ÉTUDE D'IMPACT SUR L'ENVIRONNEMENT DÉPOSÉE
AU MELCCFP

ADDENDA 2 – RÉPONSES AUX QUESTIONS ET
COMMENTAIRES TRANSMIS LE 19 SEPTEMBRE 2024

Projet éolien Canton MacNider

Dossier : 3211-12-259

**ISOCONTOURS SONORES
(opération de nuit G=0,5)**

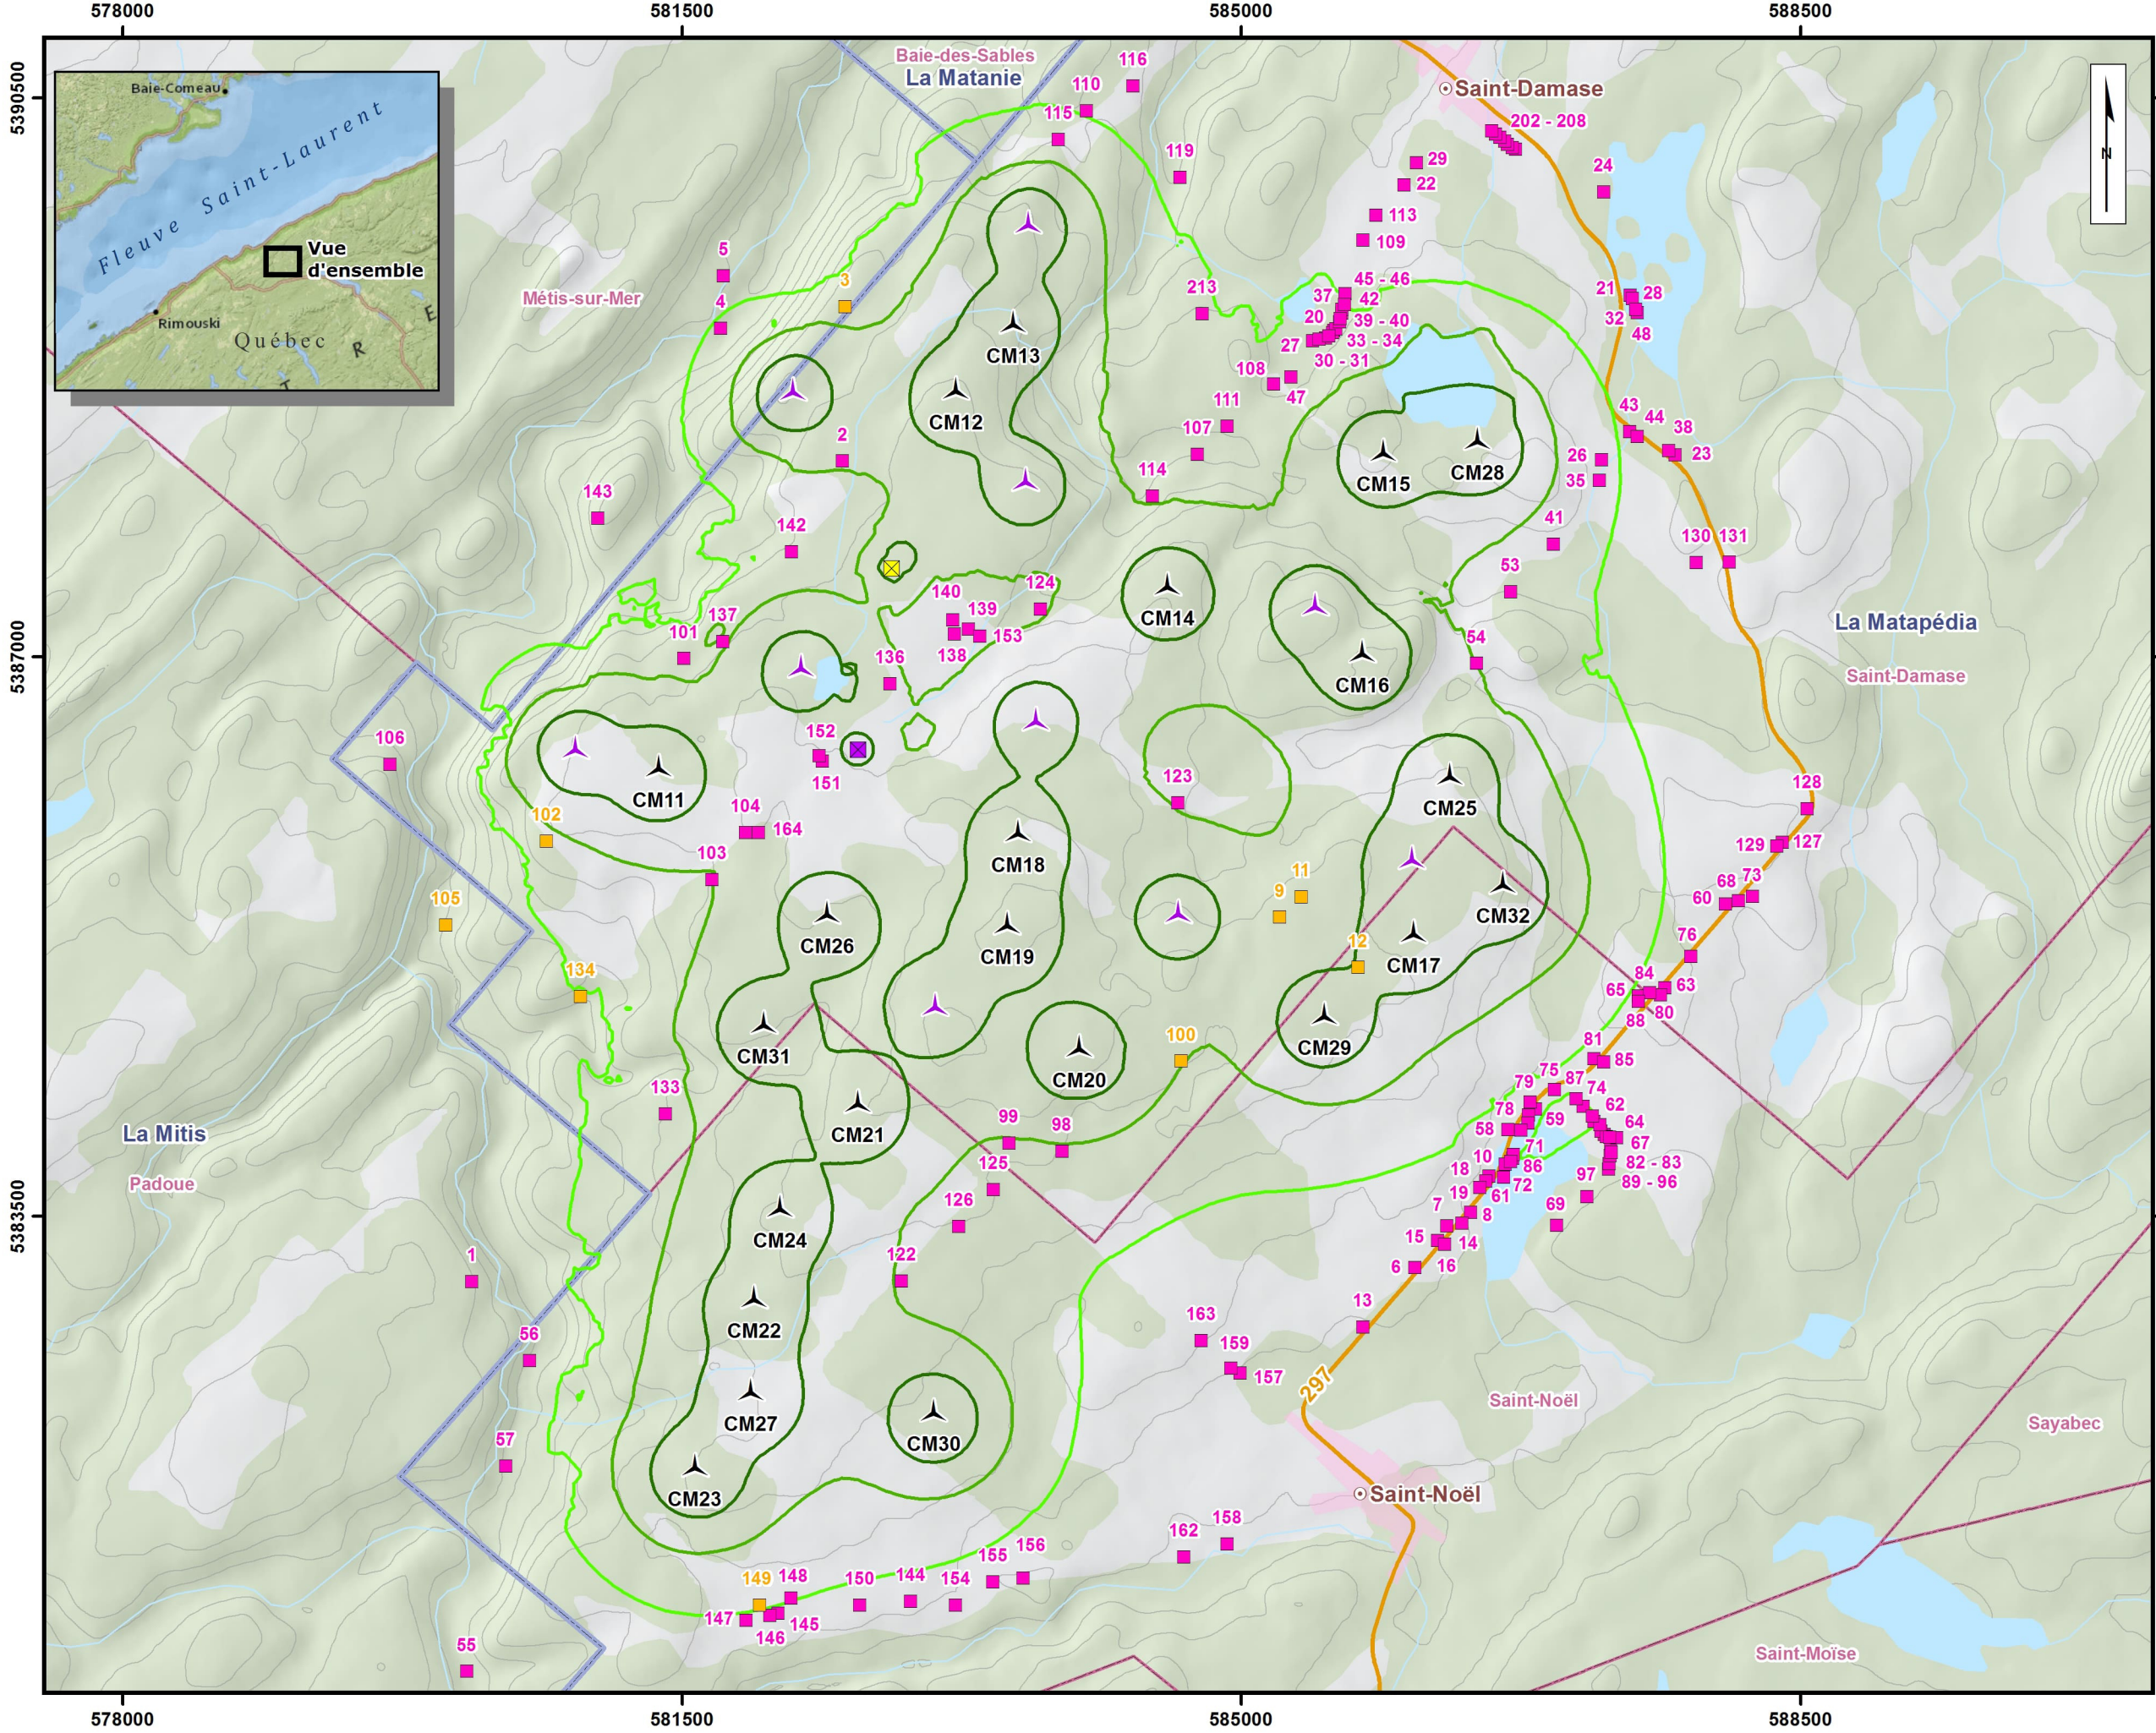
- Une cartographie sonore et un tableau des niveaux sonores aux récepteurs sensibles en incluant la contribution du transformateur SDI avec un coefficient d'absorption uniforme de $G = 0,5$ (excepté pour les plans d'eau et l'aire des postes électriques);
- Les résultats pour les opérations de jour, soit avec les éoliennes sans mode silencieux;
- Les contributions respectives des équipements du parc SDI et Canton MacNider selon la modélisation DNV avec $G = 0,5$, pour les récepteurs sensibles montrant un dépassement du critère applicable, s'il y a lieu. De plus, l'initiateur doit fournir les fichiers de forme (Shapefile) des courbes isophones des cartographies demandées.
